**AVIS RELATIF À LA PROTECTION
CONTRE LES EVENTUELS EFFETS NOCIFS ET NUISANCES
PROVOQUÉS PAR LES RAYONNEMENTS NON IONISANTS
GÉNÉRÉS PAR DES ANTENNES ÉMETTRICES STATIONNAIRES**

Commune : JEMEPPE-SUR-SAMBRE - Exploitant : PROXIMUS

Référence exploitant : 71MOI_01

Rapport n° 3619 / 2024

Figure 1 : Vue en plan des lieux de séjour et des points de contrôle

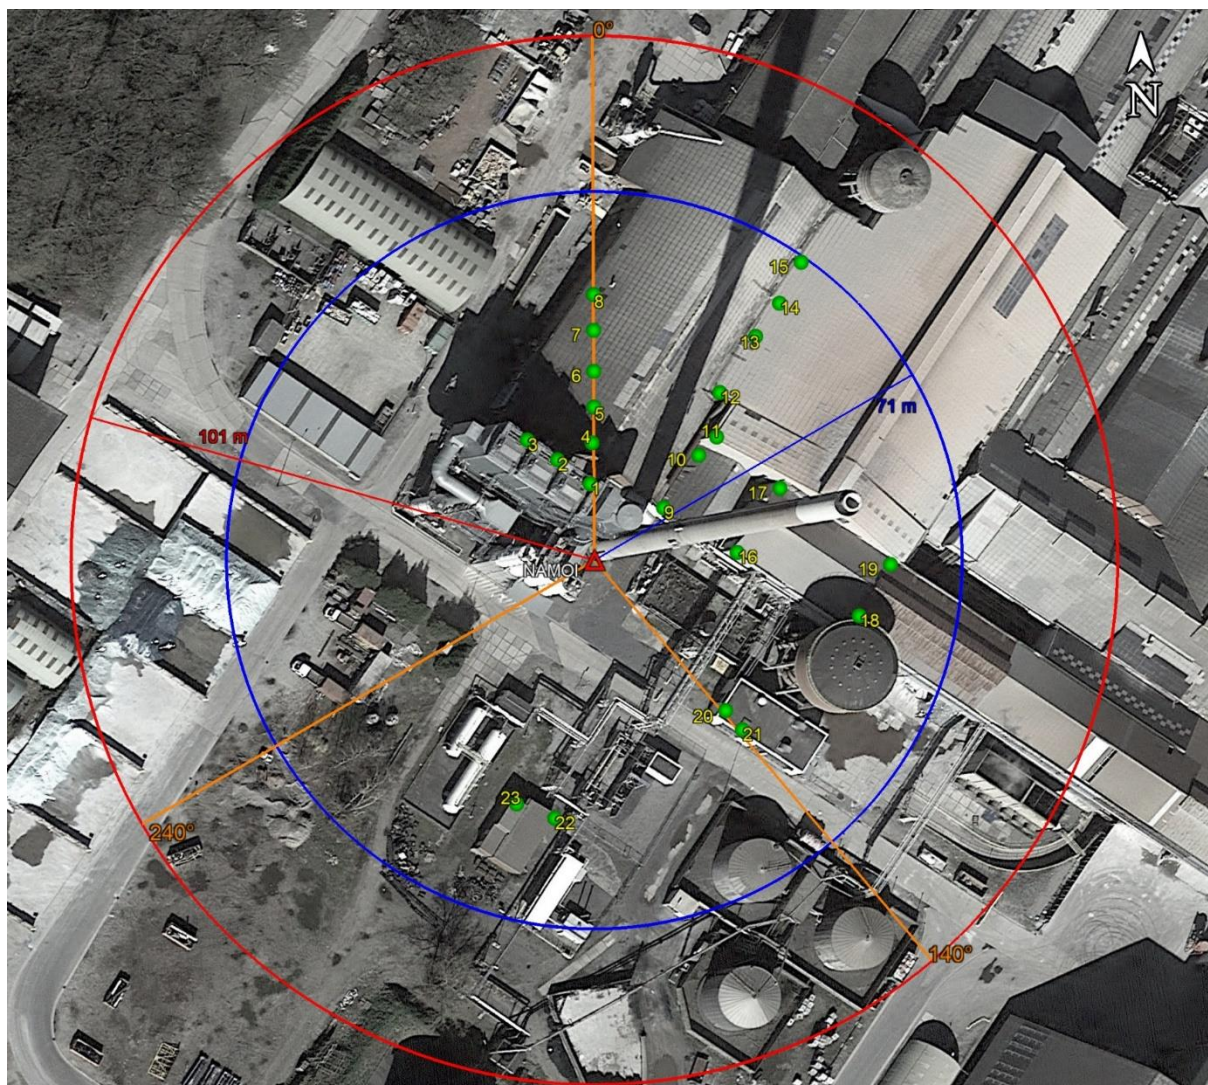
Les fréquences d'émission, la puissance rayonnée par chacune des antennes et leur gain permettent de déterminer le rayon de la zone à analyser. Tout dépassement de la limite par installation est exclu en dehors de cette zone. Le tableau 2 reprend les 35 LS² pour lesquels l'indice d'exposition est le plus élevé. Les différentes colonnes indiquent :

- le numéro du point de contrôle repris sur un des plans de la figure 1;
- le numéro du LS dans lequel se trouve le point de contrôle de la 1^{ère} colonne ;
- l'atténuation d'obstacle prise en compte pour le calcul de l'indice d'exposition dans le LS ;
- le résultat du calcul de l'indice d'exposition.

En ce qui concerne les antennes de l'installation mentionnées dans le tableau 1, la distance maximale à laquelle la limite pourrait être atteinte, à l'extérieur, est égale à 100,0 m. S'il n'y a pas de LS à une distance inférieure, les antennes respectent forcément la limite d'immission.

Dans le cas des LS situés à l'intérieur des bâtiments, une atténuation d'obstacle est prise en compte et il en résulte que la distance maximale à laquelle la limite pourrait être atteinte se réduit à 70,8 m.

Figure 2 : Vue en plan des installations d'antennes dans un rayon de 300 mètres autour de l'installation faisant l'objet de la demande d'avis

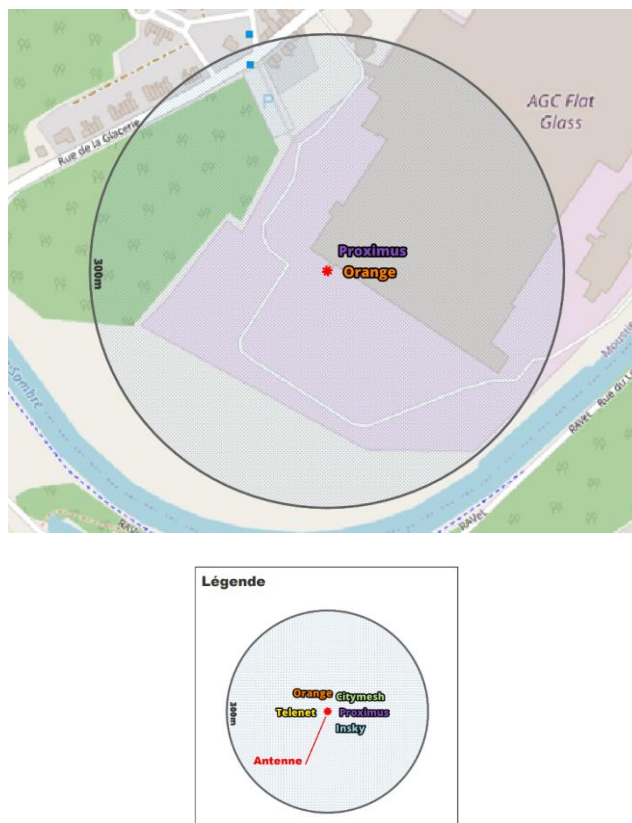
Le plan en projection verticale de la figure 2 indique la localisation des installations d'antennes émettrices stationnaires visées par le décret et situées dans un rayon de 300 mètres autour de l'installation référencée dans le paragraphe 2 et localisée au centre du cercle. Les données de localisation de ces antennes et les avis correspondant sont accessibles via le cadastre en ligne des antennes émettrices stationnaires⁸. Les installations prises en compte dans l'évaluation du respect de la limite cumulative sont les installations d'antennes émettrices déclarées en service par l'exploitant à la date du présent avis, à l'exception de l'installation référencée dans le paragraphe 2 et éventuellement d'autres installations ayant fait l'objet d'une demande d'avis à la même date et qui sont situées à l'intérieur de la zone de 300 mètres de rayon.

- il y a au plus 4 installations d'antennes émettrices stationnaires présentes dans la zone d'évaluation de 300 mètres de rayon représentée dans la figure 2, y inclus l'installation référencée dans le paragraphe 2 : la limite cumulative définie à l'article 4, §2 du décret est nécessairement respectée dans les lieux de séjour à l'intérieur de la zone d'évaluation de 300 mètres de rayon ;

- c) dans tous les autres cas, il a été vérifié que la limite cumulative définie à l'article 4, §2 du décret n'est pas dépassée dans les lieux de séjour sur base du nombre d'installations localisées dans la zone d'évaluation de 300 mètres de rayon représentée dans la figure 2, de leur localisation ainsi que des données inscrites dans la figure 1 et au paragraphe 4 du présent avis et dans les avis attestant le respect de la limite par installation ou de la limite abrogée de 3 V/m relatifs aux autres installations reprises dans la figure 2.

Compte tenu des considérations ci-dessus, il apparaît que l'intensité du rayonnement électromagnétique généré, dans les lieux de séjour situés dans un rayon de 300 mètres autour de l'installation référencée dans le paragraphe 2, par l'ensemble des antennes émettrices stationnaires de l'ensemble des exploitants du même site d'antennes émettrices stationnaires respecte la limite fixée à l'article 4, § 2 du décret.
